**Forum mondial de l'harmonisation  
des Règlements concernant les véhicules**

Groupe de travail du bruit et des pneumatiques

**Règlement ONU n° 92 (Silencieux d'échappement  
de remplacement pour les motocycles)****Proposition de complément 1 à la série 02 d'amendements  
au Règlement ONU n° 92****Communication des experts de l'Allemagne, du Royaume des Pays-Bas,  
du Royaume-Uni de Grande-Bretagne et d'Irlande du Nord,  
de la Suisse et de la Commission européenne\***

Figure 1 : Silencieux d’échappement

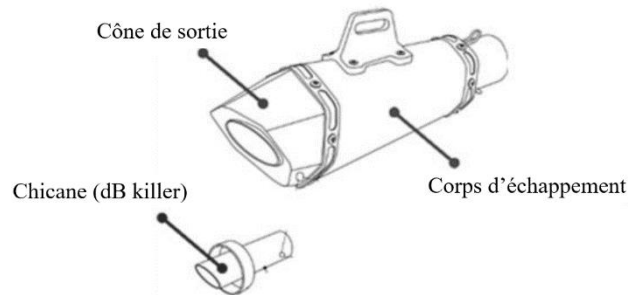
Ajouter les nouveaux paragraphes 2.8, 2.9, 2.10, 2.11, 2.12, 2.13 et 2.14, libellés comme suit :

« 2.8 **“Cône de sortie”, la dernière pièce du silencieux d’échappement, par laquelle les gaz d’échappement sont rejetés dans l’air (voir la figure 1) ;**
